# Opération de restructuration des ateliers RATP sur le site de Vaugirard

## 6 – Mémoire en réponse aux recommandations de l’Autorité Environnementale

222-224 rue de la Croix-Nivert – 75015 PARIS

## MEMOIRE EN REPONSE A L'AUTORITE ENVIRONNEMENTALE

## 3.4.2.4 Cartographie sonore - Période nocturne

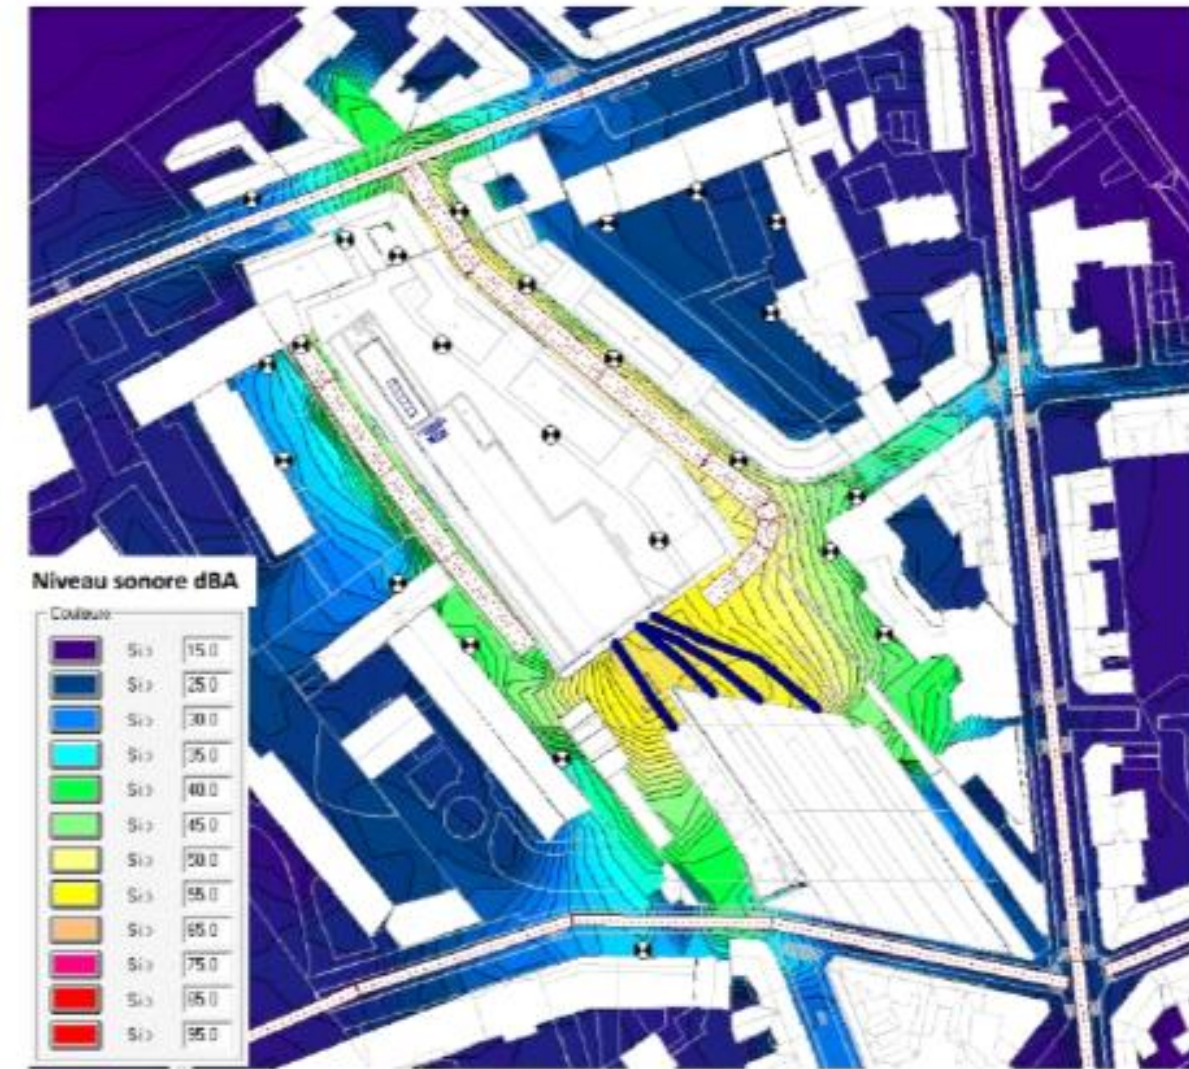
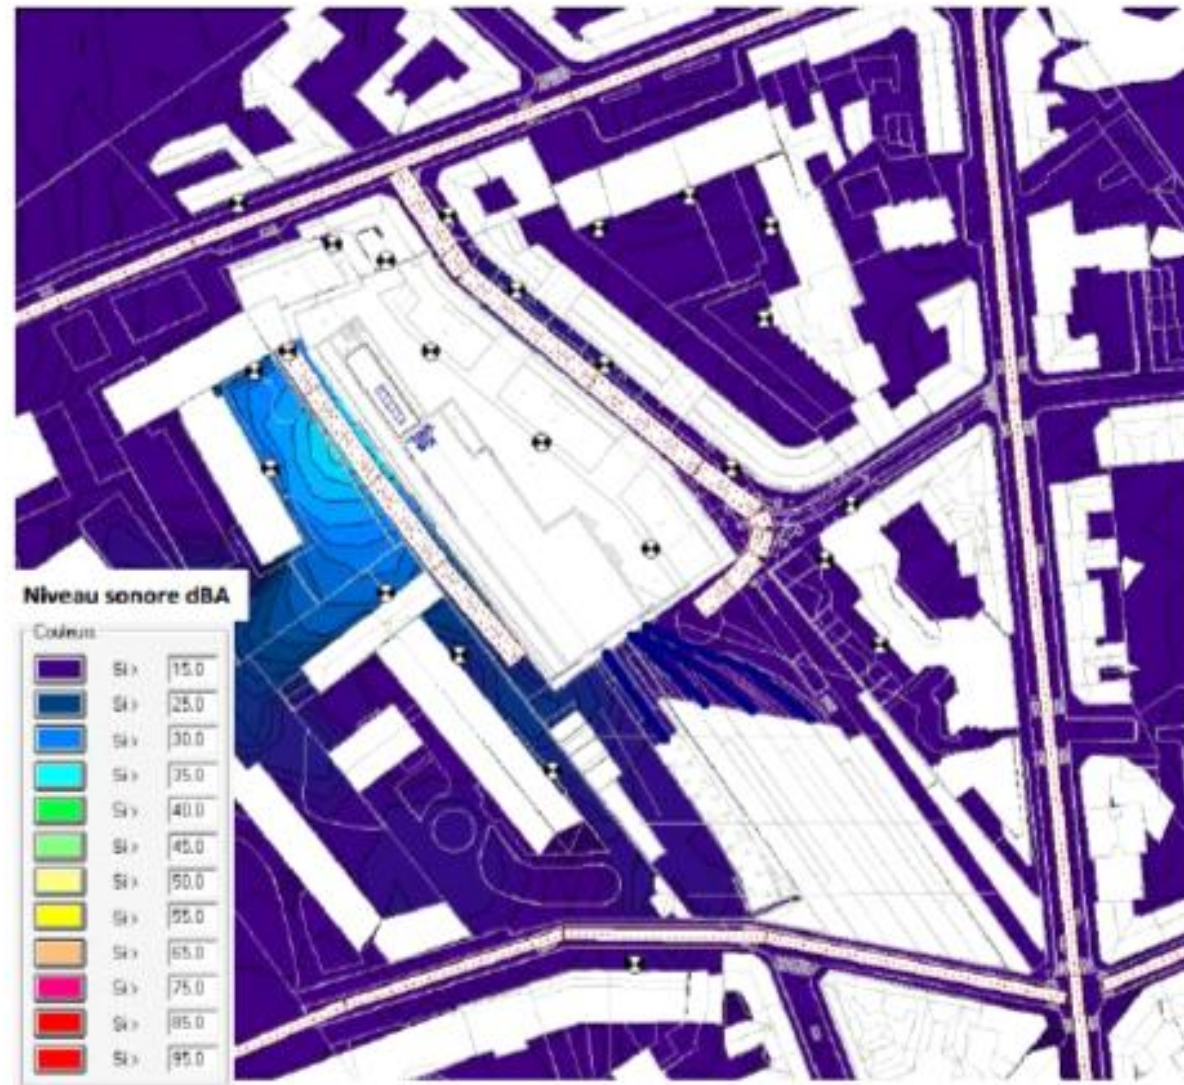
*Au §3.2 « contexte réglementaire », p 59-60-61 du dossier acoustique joint à l'étude d'impact, il est rappelé les différents textes réglementaires applicables (décret n°2006-1099 du 31 aout 2006, arrêté du 23 janvier 1997,...).*

*Au §3.2.5 « synthèse des objectifs », p 61, il est indiqué les seuils acoustiques visés. L'étude a retenu les limites d'émergences sonores dictées par le décret du 31 aout 2006 relatif à la lutte contre les bruits de voisinage. En effet, ce texte fixe des seuils plus contraignants que le texte pour les installations classées et s'appliquera de plein droit dans le cadre du futur projet qui accueillera des bâtiments d'activité, de bureaux et des logements :*

Le dossier présente des cartographies sonores du projet calculées à 4 m et 20 m de hauteur, en période diurne et nocturne. Ces cartographies tiennent compte de l'ensemble des bâtiments du projet ainsi que des bâtiments existants entourant le projet. Les hypothèses de calcul concernant les équipements techniques du projet et les flux de véhicules sont précisés au §3.3 « Hypothèses générales » p 65 à 71 du dossier acoustique.

Les cartographies sonores diurne et nocturne sont respectivement indiquées p91-92 et p102- 103.

Ci-dessous la cartographie sonore sur l'ensemble du site du rayonnement des équipements techniques uniquement :

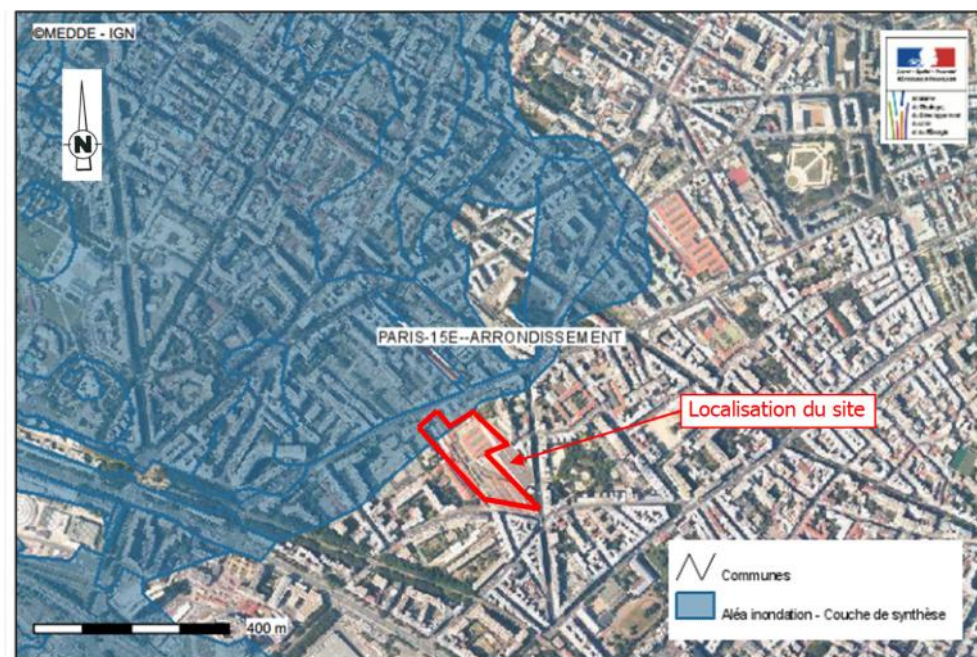
**L'Ae recommande au maître d'ouvrage de clarifier et de préciser les dispositions du plan de prévention du risque inondation de Paris qui s'appliquent au présent projet et de s'assurer de sa compatibilité avec ces dispositions.**

Il existe sur le site des zones décaissées par rapport au terrain naturel nécessaires aux installations industrielles (cf. figure ci-dessous) :

- la rampe d'accès au site depuis la rue Lecourbe ;
- deux zones de transbordeurs, non inondables par les eaux superficielles car entourées de points hors d'eau.

Ci-dessous est présenté en volumétrie l'ensoleillement réalisé par la maîtrise d'œuvre, afin d'identifier l'impact des ombres portées des programmes complémentaires envisagés en superposition de l'AMT face à la crèche.

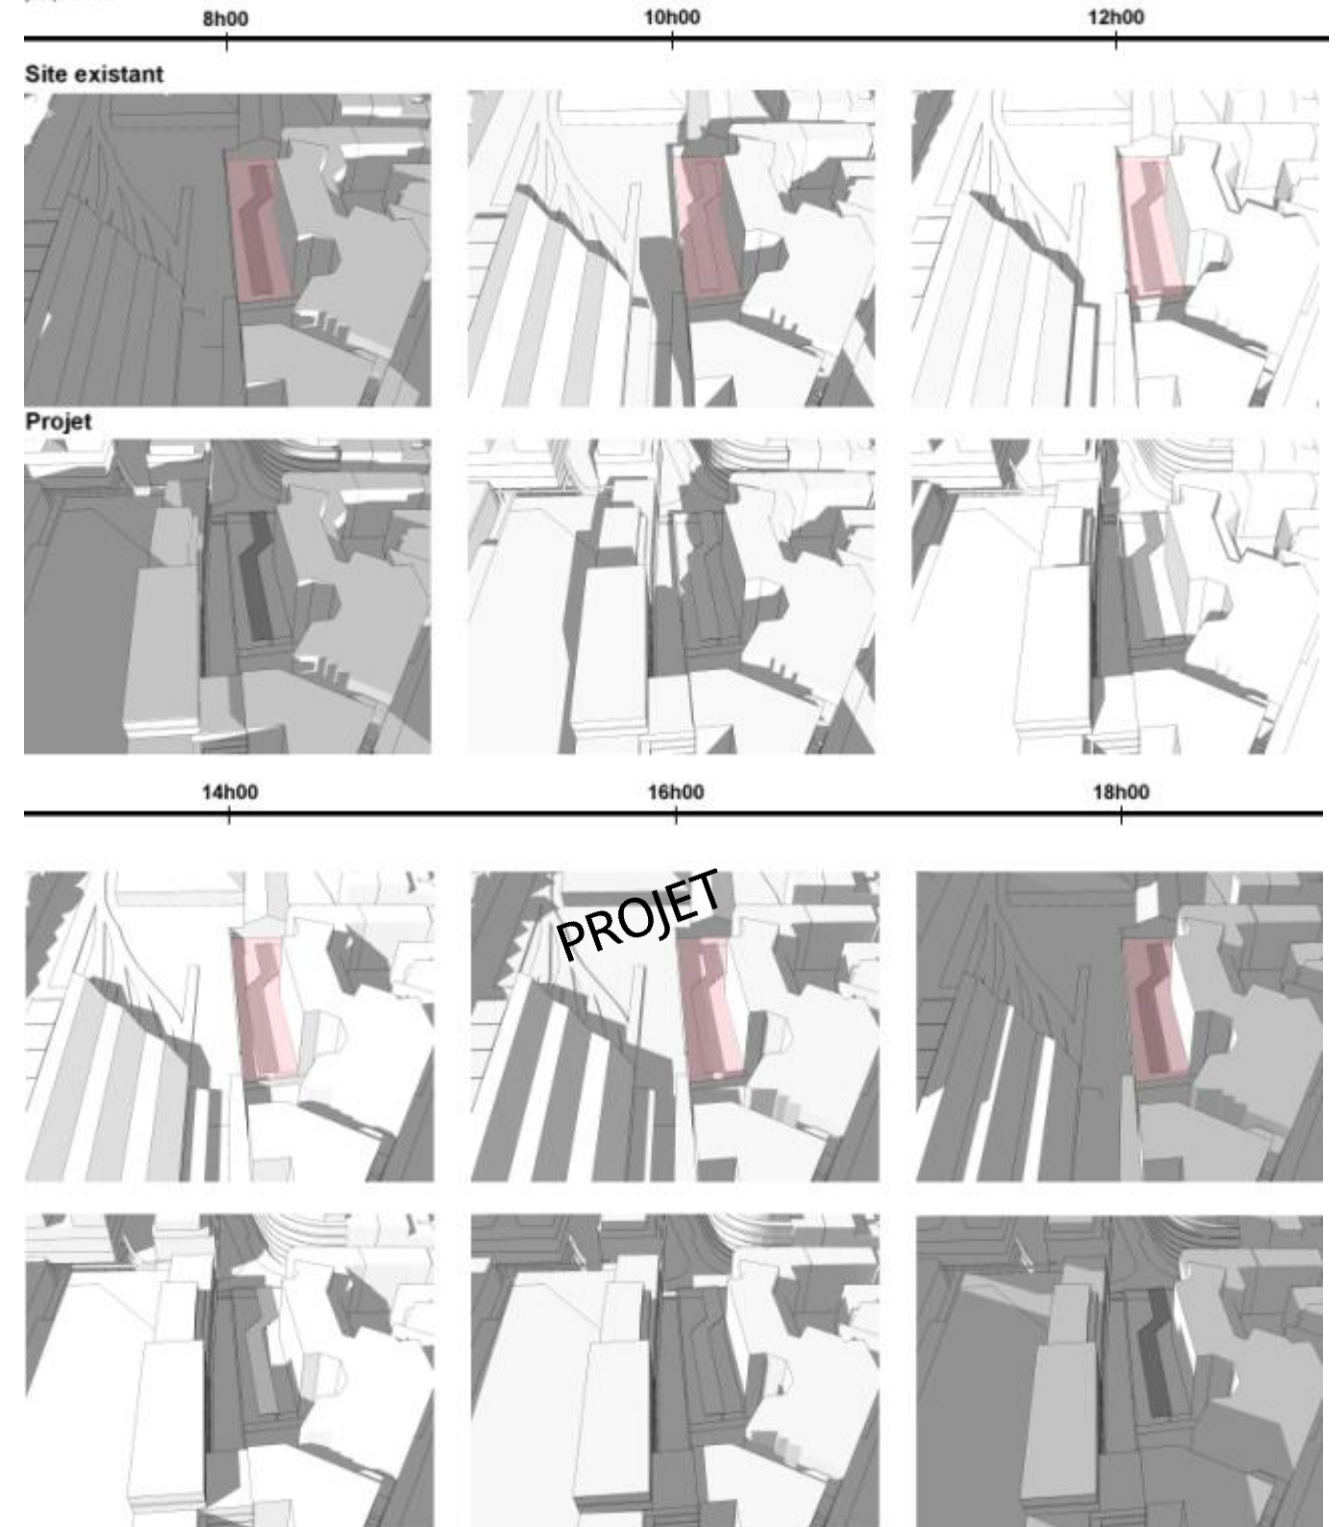
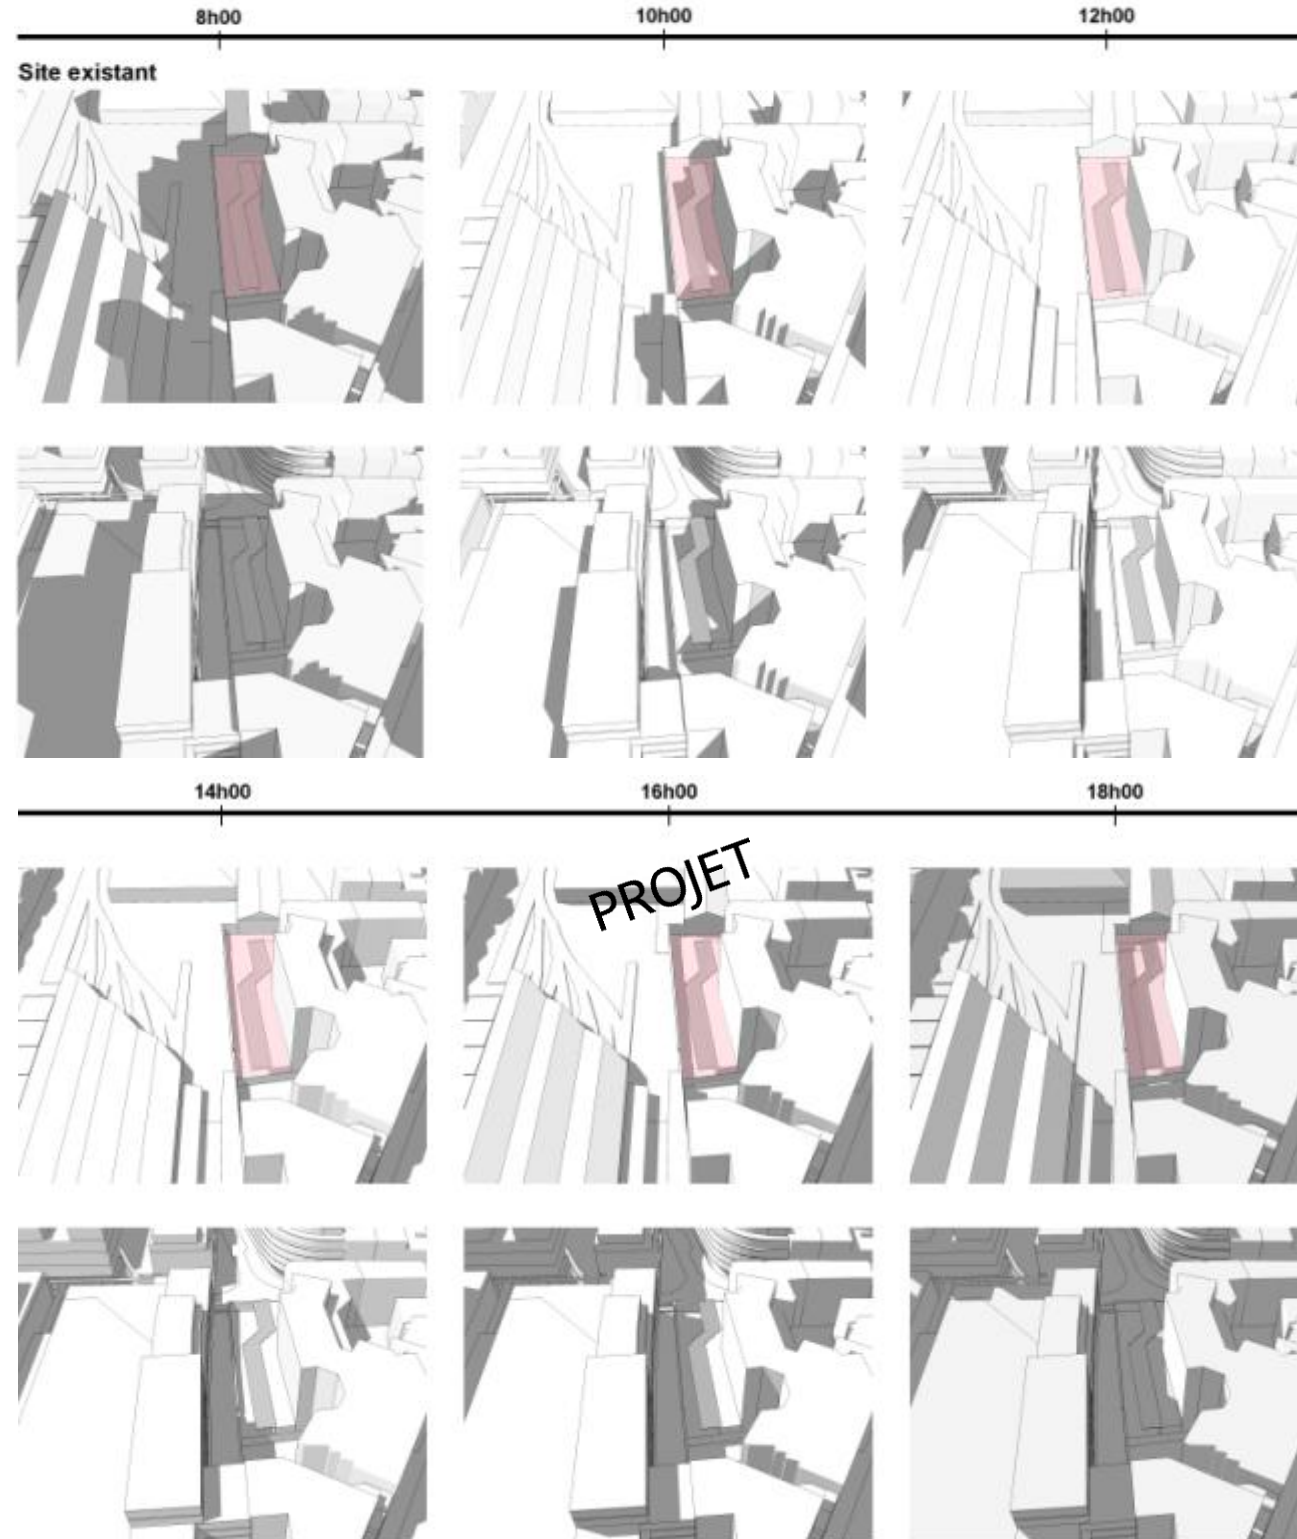
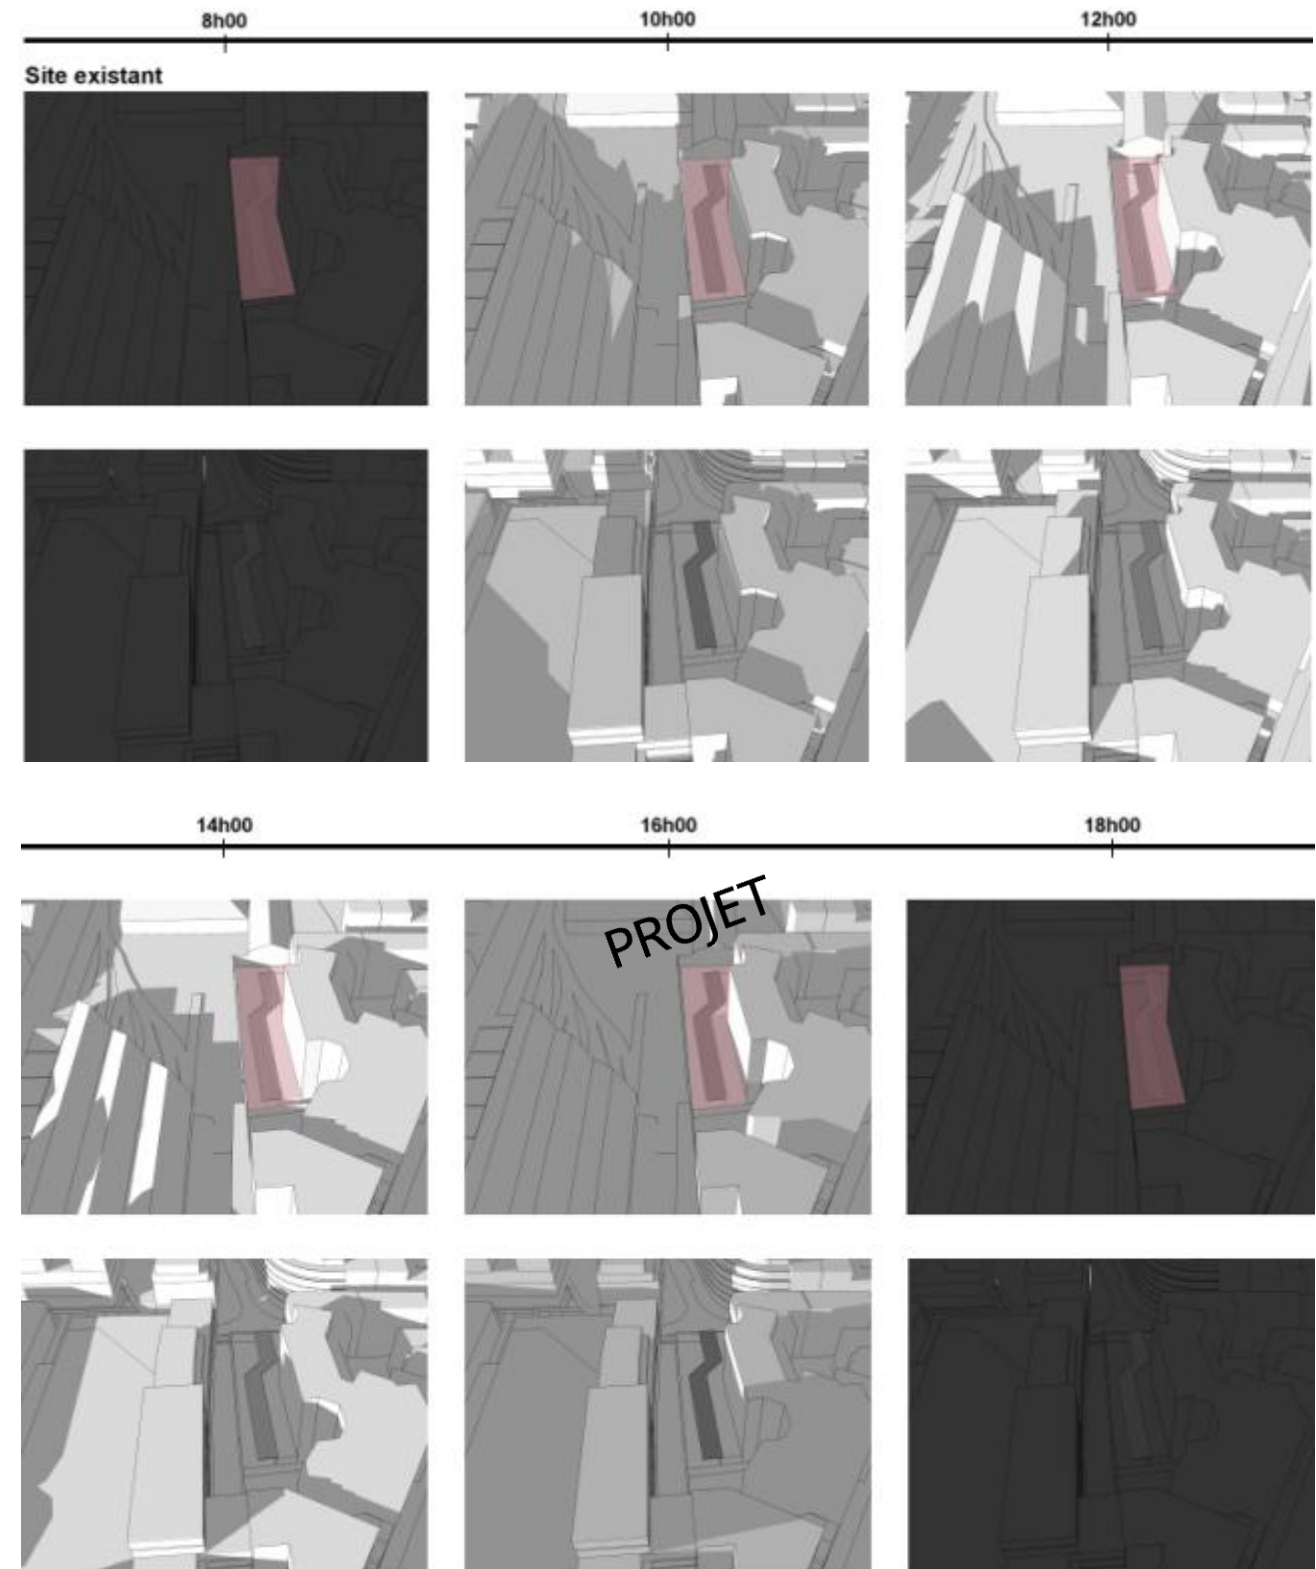
L'Ae recommande de préciser comment l'accès sécurisé aux activités et aux logements des impasses Théodore Deck et Villa Lecourbe sera assuré pendant le chantier, en particulier pour ce qui concerne la crèche. Elle recommande que le chantier ne soit pas perturbant pour les enfants de la crèche, en particulier durant leurs horaires de repos.

Le projet a été modélisé à l'aide du logiciel Sketch'up Pro. Ce logiciel est un logiciel de dessin en 3D permettant de visualiser les bâtiments à différentes heures de la journée. L'analyse porte sur 3 jours remarquables de l'année : le 21 mars, le 21 juin et le 21 décembre, représentant respectivement l'équinoxe de mars (correspondant au début du printemps), le solstice de juin (correspondant au début de l'été et à la course du soleil la plus haute dans le ciel) et le solstice de décembre (correspondant au début de l'hiver et à la course du soleil la plus basse dans le ciel).

Le 21 Juin correspond au solstice d'été, jour de l'année où le soleil est le plus haut dans le ciel. Cette date permet donc d'étudier l'impact du projet sur la crèche pendant la période où les jours sont les plus longs. On peut constater que l'opération de logements au-dessus des ateliers impacte la crèche seulement à partir de 14h (faiblement). La crèche est ensoleillée jusqu'à 15h. Dans la situation actuelle la crèche reçoit de la lumière jusqu'à 18h.

Le 21 Décembre correspond au solstice d'hiver, jour de l'année où le soleil est le plus bas dans le ciel. Cette date permet donc d'étudier l'impact du projet sur la crèche pendant la période la plus défavorable de l'année en termes d'ensoleillement. On peut constater que l'opération de logements au-dessus des ateliers impacte la crèche à partir de midi et ce jusqu'à la fin de la journée.

Figure 161 : Stations Vélib' à proximité de l'aire d'étude

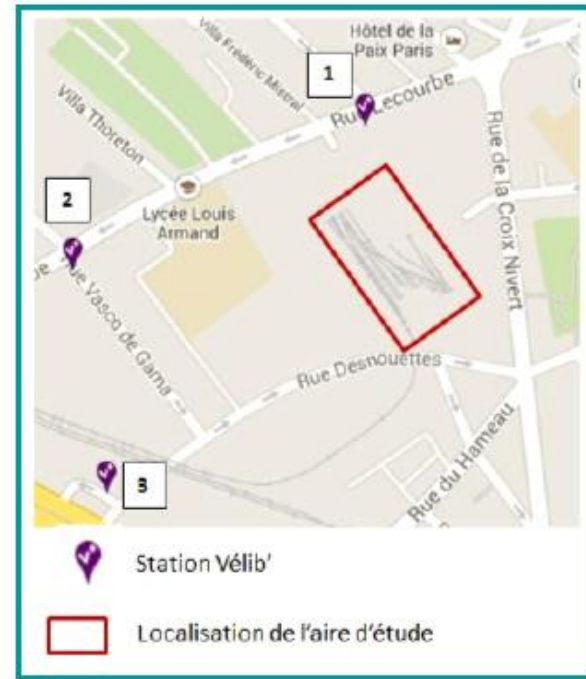
**L'Ae recommande de présenter la localisation et le nombre de places qui seront créées pour les deux roues.**

Ces dispositifs ne prennent pas en compte l'offre Velib qui jouxte le site à savoir les stations suivantes :
